Service-Info

Behuizing van de koelmiddelpomp is gewijzigd

Fabrikant: Ford

Artikelnummer: 538 0256 10

Fig. 2: Gewijzigde bevestigingspunten van de koelmiddelpomp

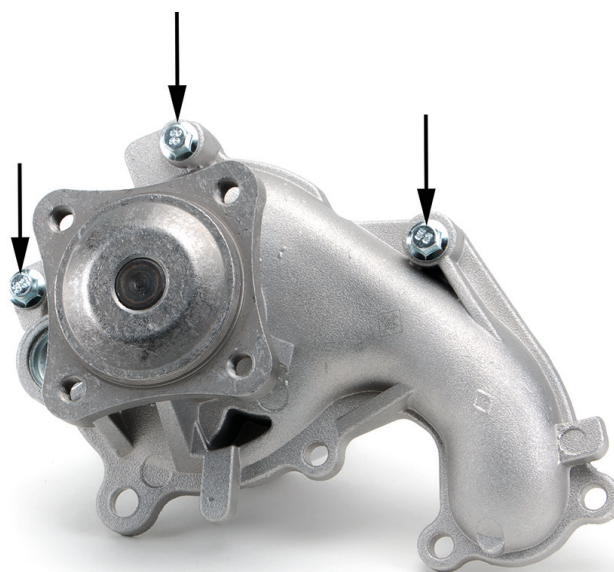
De behuizing van de koelmiddelpomp 538 0256 10 is gewijzigd. Om deze reden moeten op de drie aangegeven bevestigingspunten (Fig. 2) altijd de meegeleverde bouten (M6x37) worden gebruikt.

Vanwege de grotere materiaaldikte bij de drie bevestigingspunten worden hier langere bouten gebruikt.
